ADENDUM #4

A las compañías que retiraron las Bases de Licitación Pública Nacional LPN-MPC-GT-10-2024 “PAVIMENTACIÓN DE LA 15 CALLE ENTRE 9 Y 12 AVENIDA, BARRIO BUENOS AIRES, 3RA AVENIDA ENTRE 17 Y 19 CALLE, BARRIO LA CURVA Y 2DA AVENIDA ENTRE 16 Y 19 CALLE, BARRIO LA CURVA, PUERTO CORTÉS, CORTÉS”, se les notifica lo siguiente:

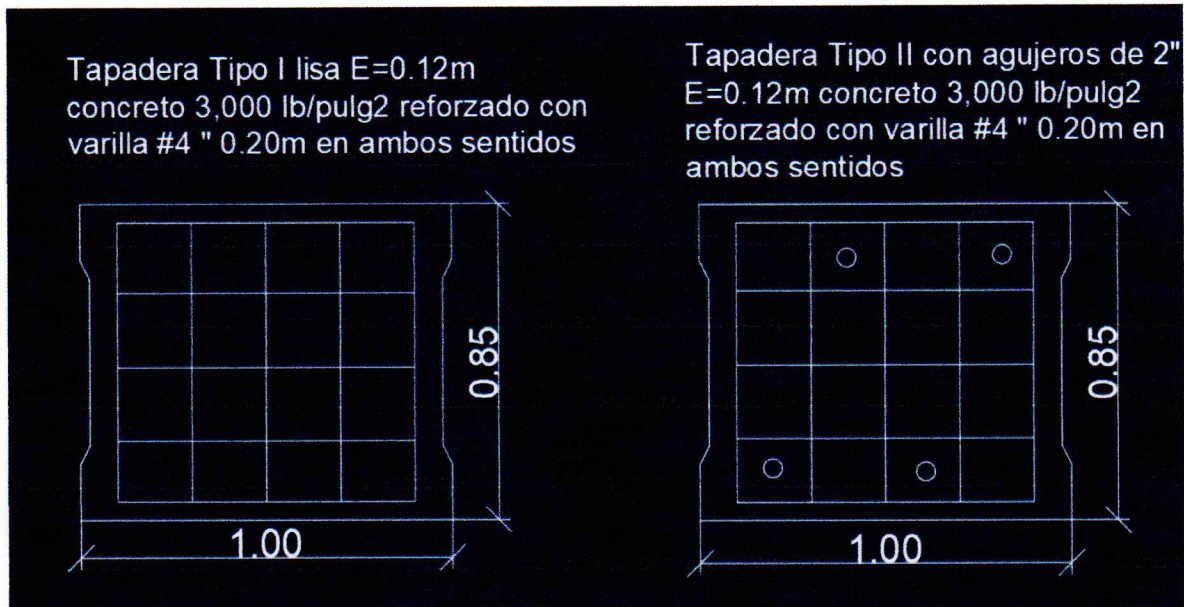
4. Proporcionar el detalle de las actividades 4.05 y 4.06 que se refiere a tapaderas tipo I y tipo II en donde se aprecie el dimensionamiento y armado.

R/=
